品番	TBV03415J1	品名	壁付サーモスタット混合水栓	1 / 3
----	------------	----	---------------	-------

・【金具補修品互換性情報】アーチハンドル補修時の注意情報

件名	アーチハンドル補修時の注意情報					
対象製品	TBV03435J、TBV03435Z、TBV03436J、TBV03436Z、TBV03440J、TBV03441J、TBV03441Z	TBV03454J、TBV03414J、TBV03414J1、TBV03414Z、TBV03414Z1、TBV03415J、TBV03415J1	TBV03415Z、TBV03415Z1、TBV03416J、TBV03416Z、TBV03416ZA、TBV03417J、TBV03417Z	TBV03417ZA、TBV03425J、TBV03452J、TBV03452Z、TBY01405J、TBY01405J1	TBY01405Z、TBY01405Z1、TBY01406J、TBY01406Z、TBY01406ZA	他

新旧製品識別方法

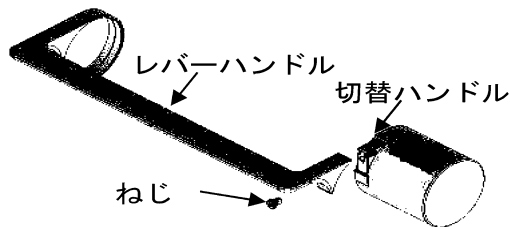
前期型品	切替時期 2023年11月	後期型品
<p>製造ロット 2023年10月31日まで</p> <p>切替ハンドル ねじを外した内部形状</p>  <p>めねじ 切替ハンドル ねじ 小さな突起</p> <p>現物での突起見え方</p>		<p>製造ロット 2023年11月1日以降</p> <p>切替ハンドル ねじを外した内部形状</p>  <p>めねじ 溝 大きな突起</p> <p>現物での突起見え方</p>
<p>製造年月日の確認方法</p> <p>例) 230405=2023年4月5日</p>

注意 切替ハンドル、レバーハンドル、ねじのセットで新旧互換があります。各部品のみでの交換では新旧互換がありません。

ねじ緩み補修の際は、TH5D0477（切替ハンドル、レバーハンドル、ねじセット）で交換ください。

ねじ緩み補修以外の補修でねじだけ手配な場合は後期型品とはねじ長さが異なりますのでご注意ください。
前記型品用：TH61504M
（後期型品用：分解図参照）
